改善箇所説明図

左前アッパーコントロールアーム

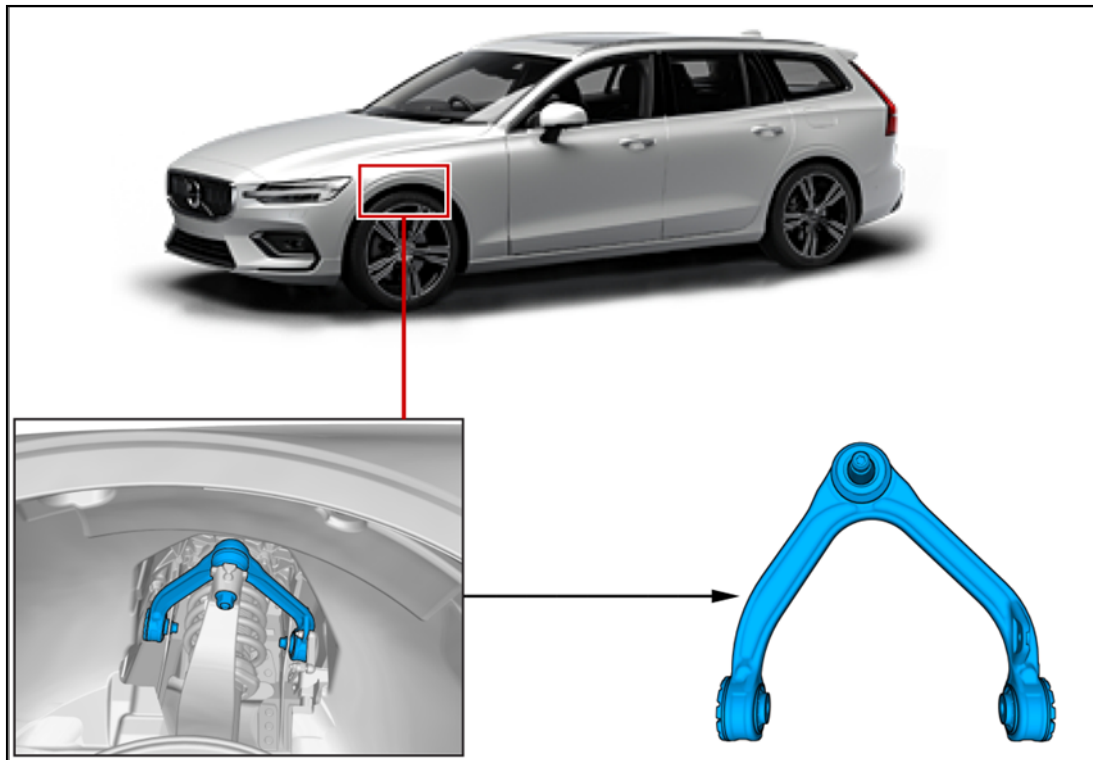
左前アッパーコントロールアームにおいて、製造工程の部品管理が不適切なため、仕様の異なる部品が取り付けられている。そのため、車両の直進安定性が損なわれるおそれがある。

全車両、左前アッパーコントロールアームを正規品に交換する。
